**Vysvětlení zadávací dokumentace č. 7 veřejné zakázky označené
„Stavební úpravy budovy „N“ (CEETe II) v areálu VŠB-TUO“**

zadavatel dne 16. 10. 2025 obdržel žádosti o vysvětlení zadávací dokumentace veřejné zakázky „Stavební úpravy budovy „N“ (CEETe II) v areálu VŠB-TUO“, zadávané v otevřeném nadlimitním řízení. V souladu s ust. §§ 98 a 99 zákona č. 134/2016 Sb., o zadávání veřejných zakázek (dále jen „zákon“), na tyto žádosti odpovídáme. Vysvětlení poskytujeme stejným způsobem, jakým byly zadávací podmínky poskytnuty, tedy uveřejněním na profilu zadavatele.

Tato položka je uvažována na provedení dočasných terénních úprav sjezdu na staveniště a zpětného navrácení dle výkresu „C.3. KOORDINACNI SITUACNI VYKRES - 594x841.pdf“ – viz výstřižek níže.

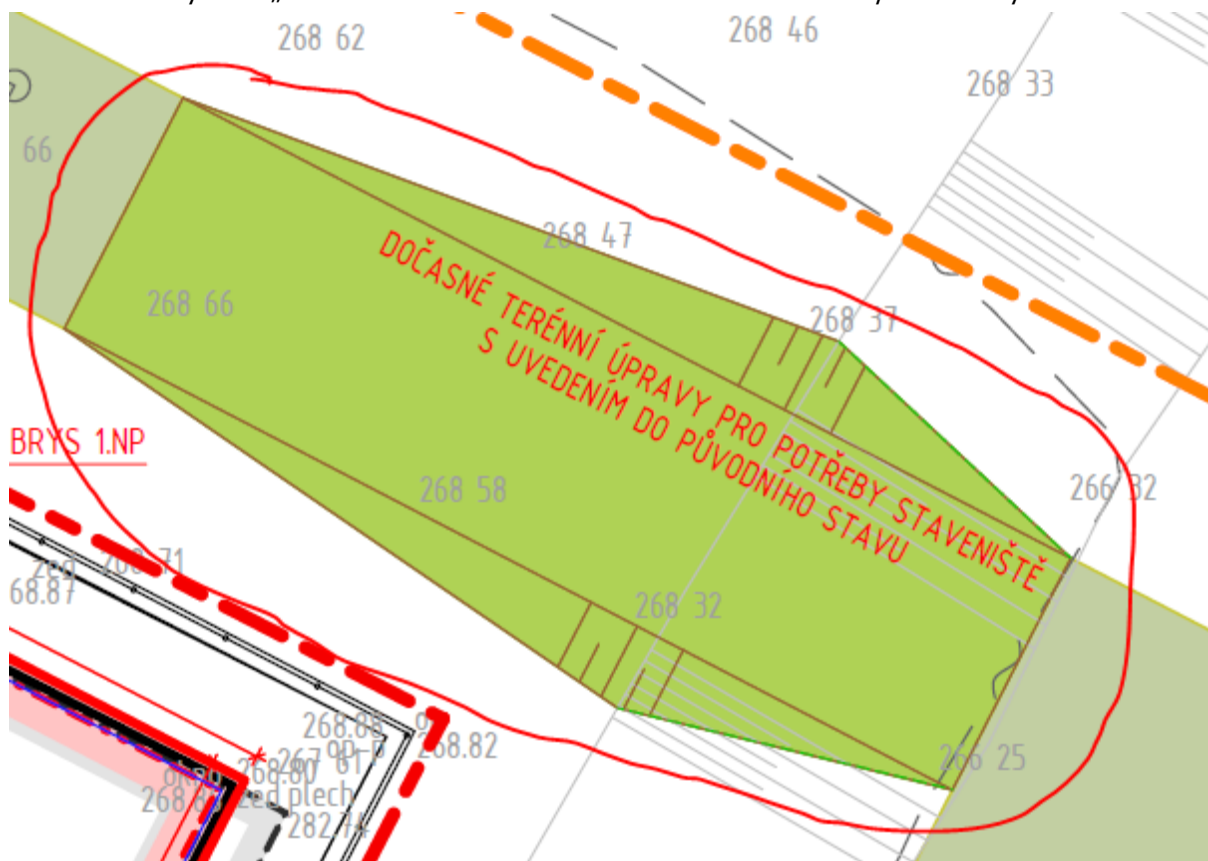
V situaci ZOV je požadavek na opatření všech dočasných komunikací a prostoru pro skladování (deponie) plastovými panely 3*2,5m.

Výměra uvedení v soupisu prací je 127,6 m², ale ve skutečnosti je výměra cca 1600 m², žádáme o vysvětlení či případnou úpravu VV.

Předpokládáme, že se jedná o položku č. 25 v části „D.1.4.10.2. ZPEVNĚNÉ PLOCHY A KOMUNIKACE“.

Panely a všechny ostatní části související se zařízením staveniště, dočasným parkováním apod. je nutno zohlednit v položkách č. 9 až 11 v dílím soupisu prací „00 – VRN“.
